**DISPOSICION GENERAL**  
(Esc. 1:5)

<b>SOPORTE ELASTICO BOGIES DE DOS EJES (18 hojas)</b>				<b>FERROCARRILES ARGENTINOS</b>							
				AREA MECANICA							
ESCALA 1:2,5	TROCHA 1676	LINEAS: SAN MARTIN	UTILIZACION COCHE MATERFER	EMISION							
FIRMA Y FECHA APROB.			N° DE PLANO <b>NEFA 2-73-1-5091</b>		<table border="1"> <tr> <td>1</td> <td>2</td> <td>3</td> </tr> <tr> <td>4</td> <td>5</td> <td></td> </tr> </table>	1	2	3	4	5	
1	2	3									
4	5

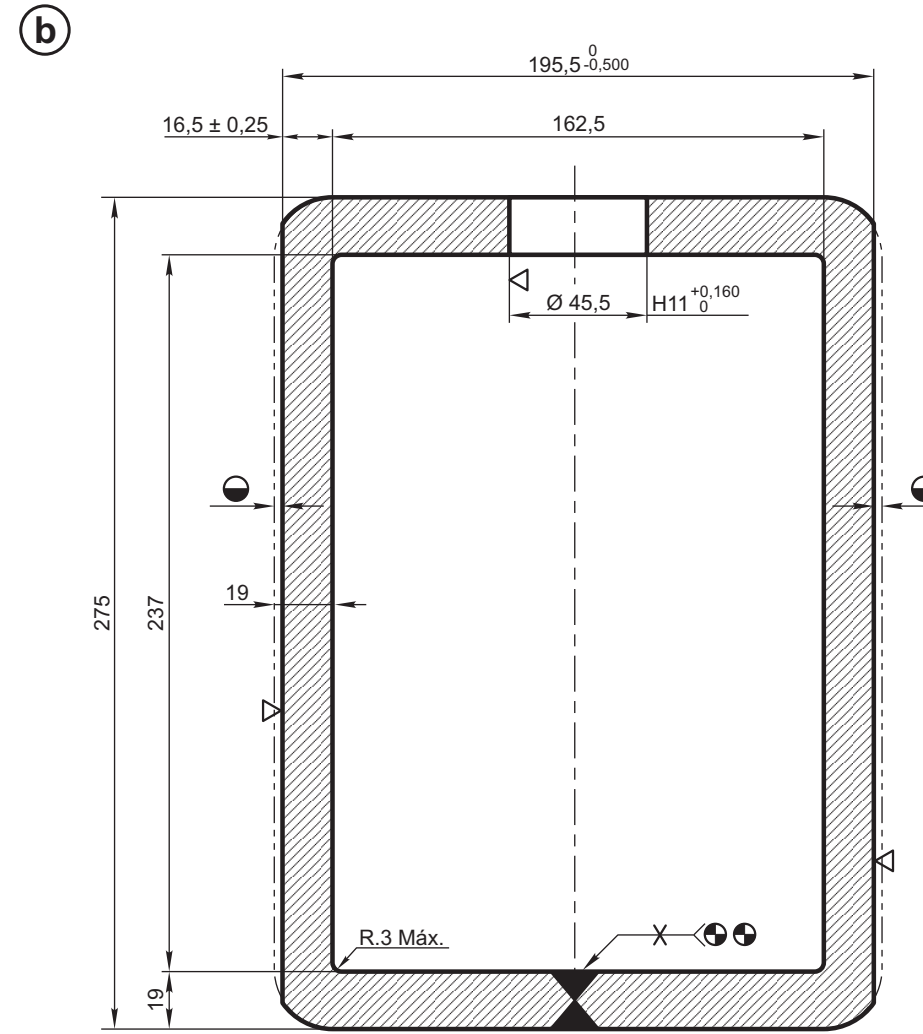
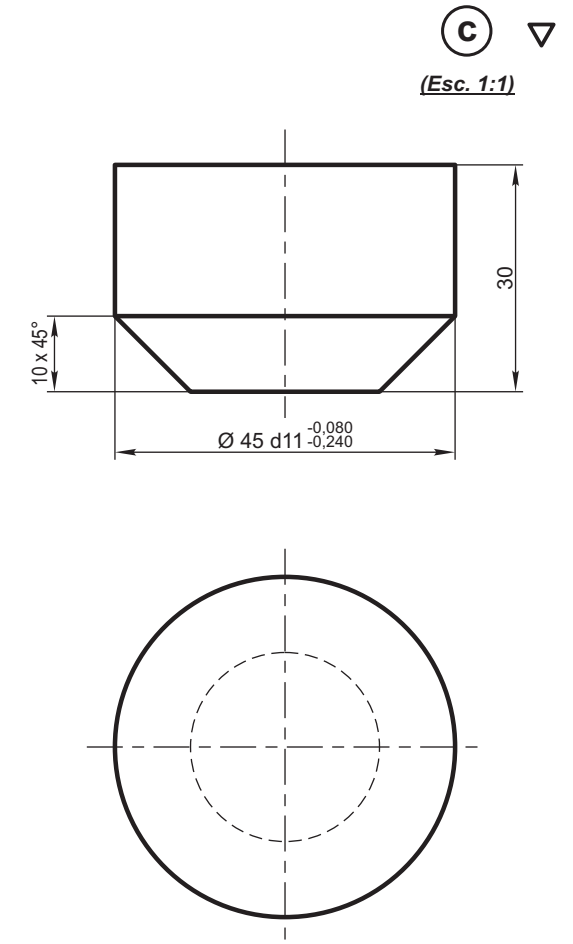
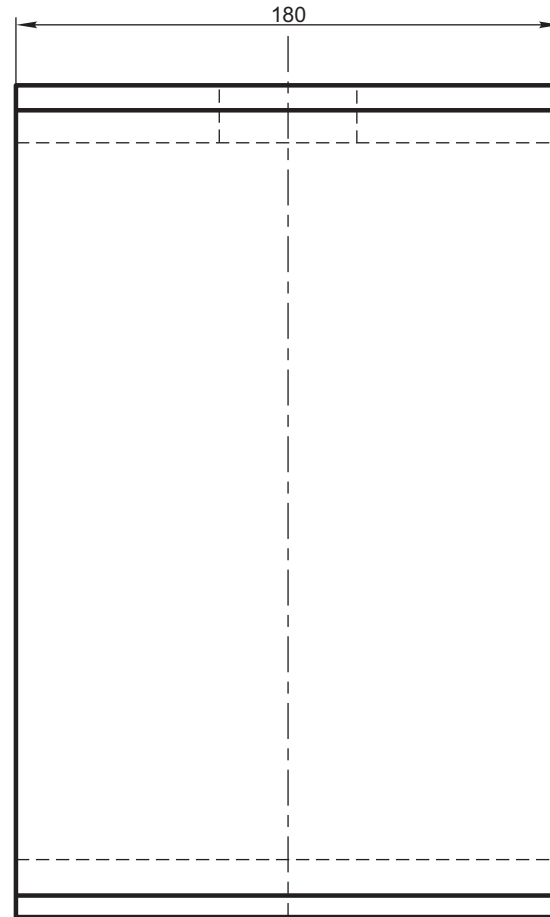
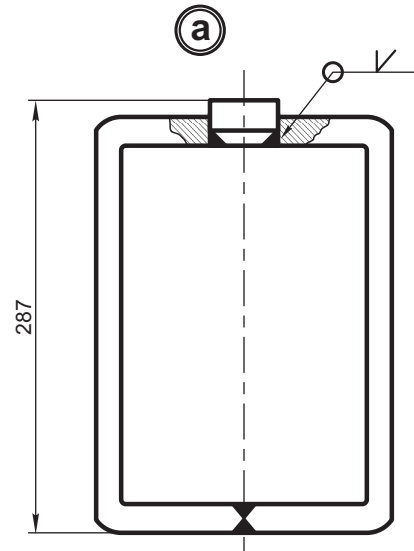
EMISION	COTA	ALTERACIONES	FECHA - FIRMA
5		Se varió espec. de mat. ant. acero A42-IRAM 538. Se eliminó R.30. En Obs. se cambió IT y Plano ant. "S" y F.22227. En "Item b" se alteró dimens., ant.277 y 20 y en Disp.Gral. 289 - 31/5/85. En "Item c" se alteró long.ant. 32. Se agregó asterisco a la soldadura que se requiere Cert. de Insp.	
4		Se modificó diseño de "Item c", ant. de cabeza rectangular y se eliminaron dimensiones 47 h11 <sup>0</sup> / <sub>-0,160</sub> ; 45 h11 <sup>0</sup> / <sub>-0,160</sub> ; h20. de acuerdo a lo solicitado por T.Junín con carta T.J.(E.R.-M.T.) 21-Reg.4051 - 13/4/85.	17/04/85
3		Se eliminó especificación del electrodo (AWSE-6013 o RU2.32-11) y se agregó ensayo.	11/09/84
2		Se modificó diseño para facilitar su fabricación según Croquis 1017/1. Archivado en Carpeta L/P 1080/82	21/02/89
